改善箇所説明図

改善措置の内容

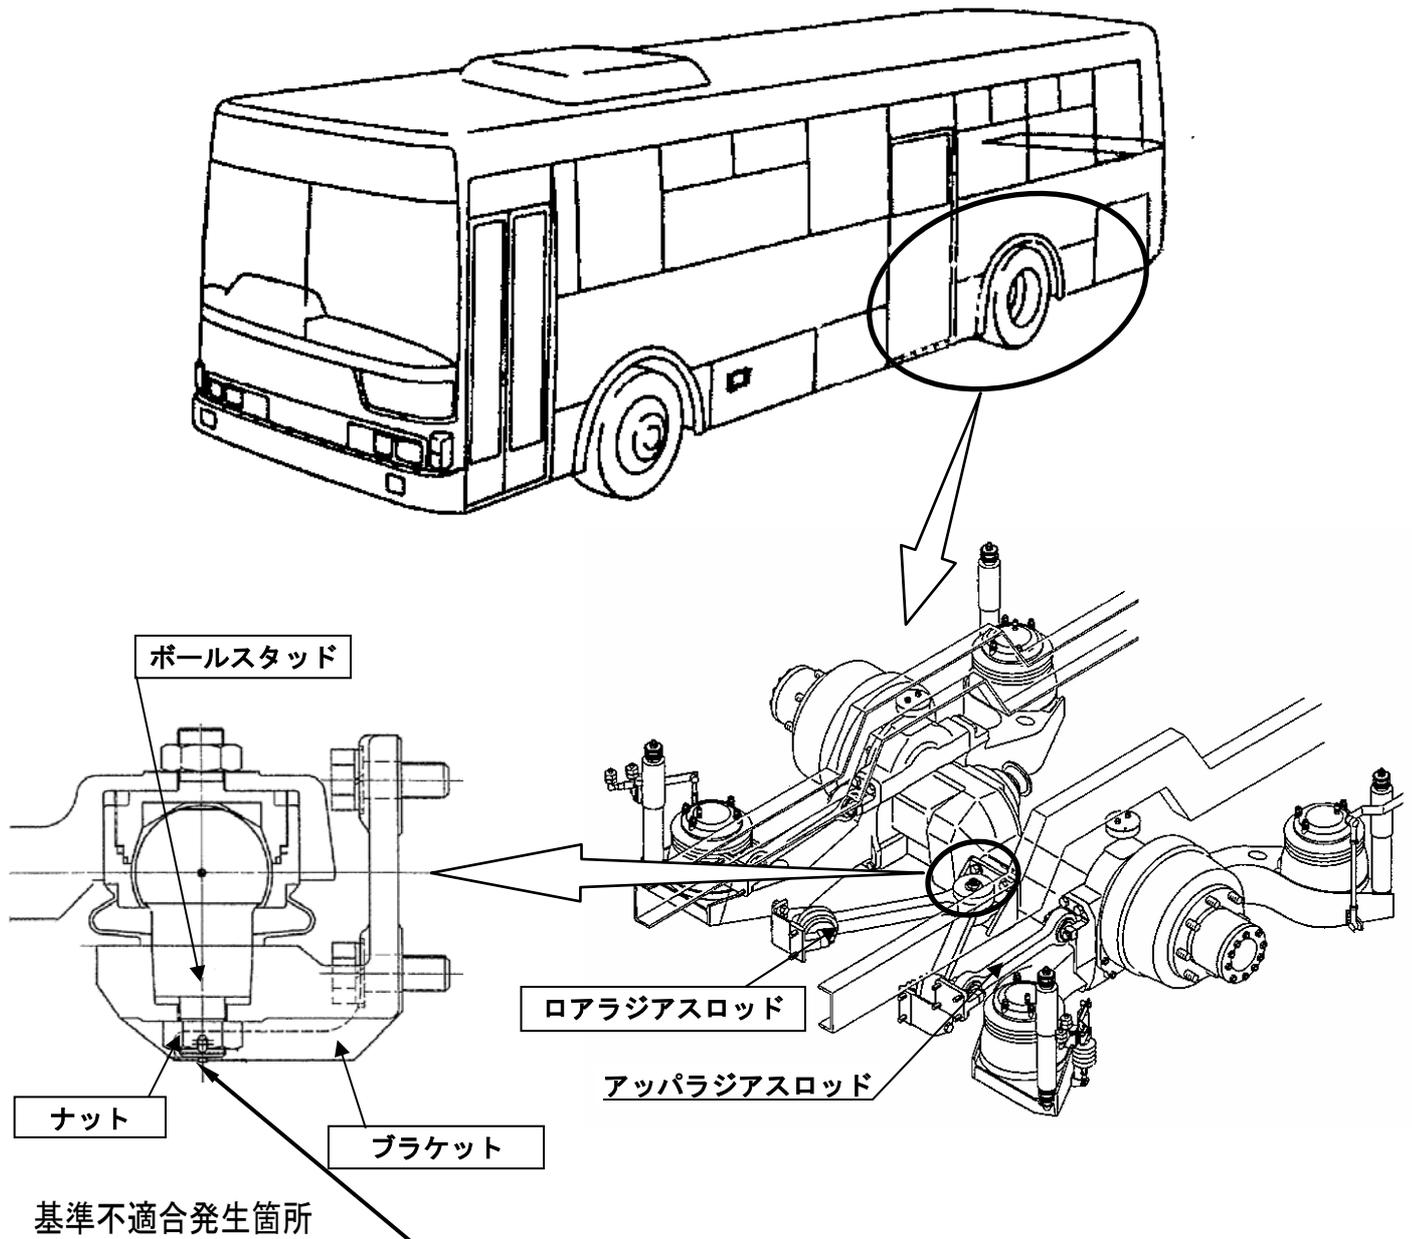
大型路線バス（ノンステップ車）の緩衝装置において、後軸のロアリアスロッドのボールスタッドねじ部の強度が不足しているものがある。そのため、整備等により当該ボルトの脱着を繰り返すと、ねじ部が損傷して破損し、最悪の場合、走行安定性が損なわれるおそれがある。

全車両、ロアリアスロッド一式を対策品に交換する。なお、当該ロッドを脱着して整備を実施する際の注意事項について日整連発行の機関誌に掲載し周知する。

注：□は、交換部品を示します。

識別：作業完了車には、車両左後方点検リッド裏の位置に「HB-45」の文字が記載された白黄色シールを貼付ける。
